ECE/TRANS/WP.29/2009/18
17 décembre 2008

Proposition de supplément 33 à la série 03 d'amendements au Règlement No 37
(Lampes à incandescence)

Communication du groupe de travail de l'éclairage et de la signalisation lumineuse (GRE) */

Feuille H10W/1

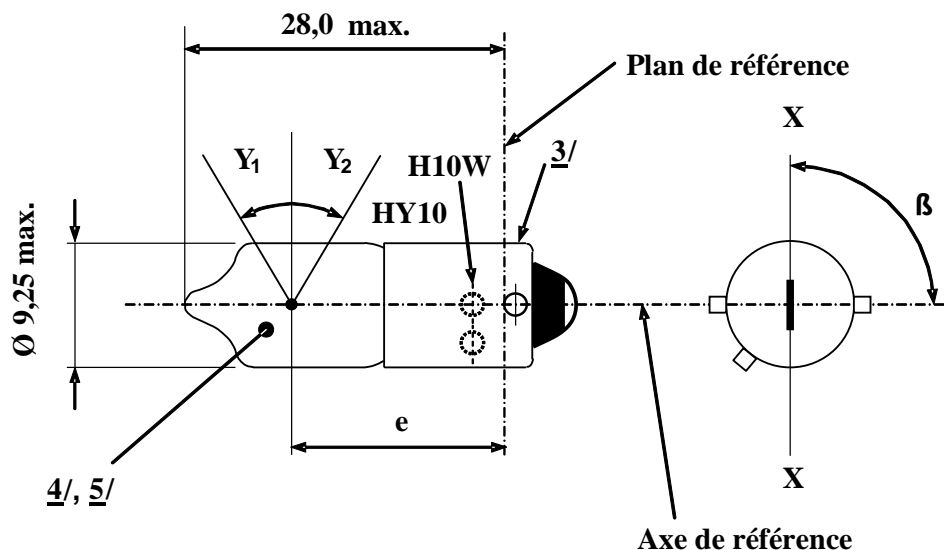
Insérer les nouvelles feuilles H10W/1 à 2, entre la feuille H6W/1 et la feuille H21W/1, libellées comme suit (voir pages ci-après):

CATÉGORIES H10W ET HY10W

Dimensions en mm	Lampe à incandescence de fabrication courante			Lampe à incandescence-étalon
	min.	nom.	max.	
e	14,25	15,0	15,75	15,0 ± 0,25
Déviation latérale <u>1/</u>			0,75	0,4 max
□	82,5°	90°	97,5°	90° ± 5°
γ1, γ2 <u>2/</u>	30°			30° min.
Culot:	H10W: BAU9s HY10W: BAUZ9s	suivant la publication 60061 de la CEI (feuille 7004-...)		
CARACTÉRISTIQUES ÉLECTRIQUES ET PHOTOMÉTRIQUES				
Valeurs nominales	Volts	12		12
	Watts	10		10
Tension d'essai	Volts	13,5		13,5
Valeurs normales	Watts	12 max.		12 max.
	Flux lumineux	H10W	200 ± 12 %	
		HY10W	120 ± 17 %	
Flux lumineux de référence à 13,5 V environ				Blanc: 200 lm
				Jaune-auto: 120 lm
